**Ministero della Transizione Ecologica**

Oggetto: **invio osservazioni alla Documentazione Integrativa Volontaria progetto  
Aeroporto di Milano Malpensa - Master plan 2035 – Codice Procedura 5359**

AEROPORTO DI MILANO MALPENSA – MASTER PLAN 2035 – Codice Procedura 5359

Figura 181 - Possibili alternative di sviluppo per le strutture cargo

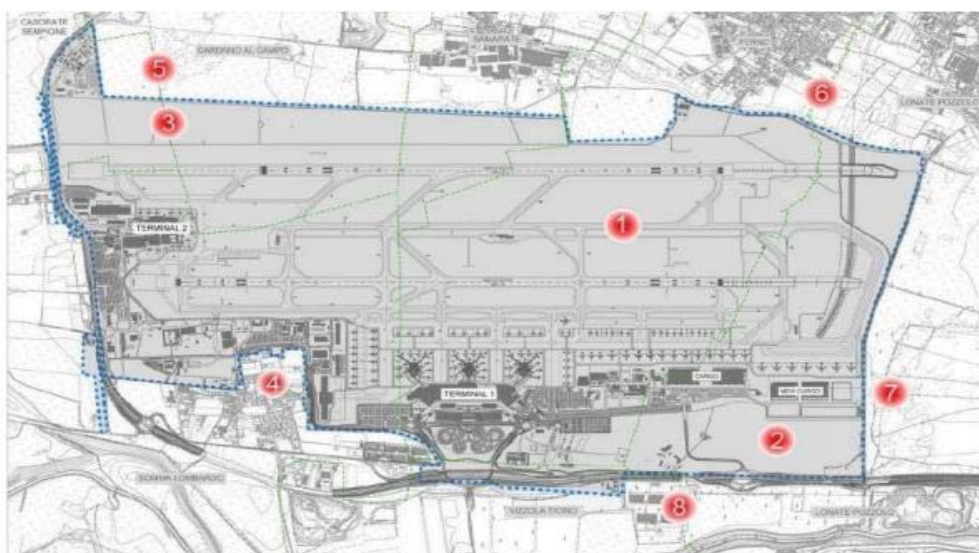
La soluzione 2) richiederebbe la realizzazione di forme di collegamento abbastanza complesse con gli esistenti piazzali di sosta aeromobili, che si troverebbero al di là degli attuali edifici cargo, ma soprattutto va ad interessare l'unica area che garantisce – nel lungo termine – la possibilità di realizzare un potenziamento delle infrastrutture di volo e che quindi si ritiene "strategicamente" indispensabile mantenere libera da nuovi insediamenti.

La realizzazione di 3 ambiti funzionali, appare incoerente con le previsioni stesse del Master Plan, ma viene considerata compensativa rispetto al consumo di 44 ettari e soprattutto si scontra con le dichiarazioni fatte dall'Amministratore Delegato di SEA Brunini in occasione della Commissione Ambiente e Società Partecipate del Comune di Milano svoltasi in data 29 giugno, dove la stessa zona è stata confermata come l'unica idonea a contemplare gli eventuali sviluppi infrastrutturali.

Quindi si propone una compensazione che qualora venisse realizzata con i tempi della natura (pensiamo all'ambito Formazione Forestale) sarà immediatamente cancellata per costruire la terza pista (necessaria dopo il 2035 da parte di SEA).
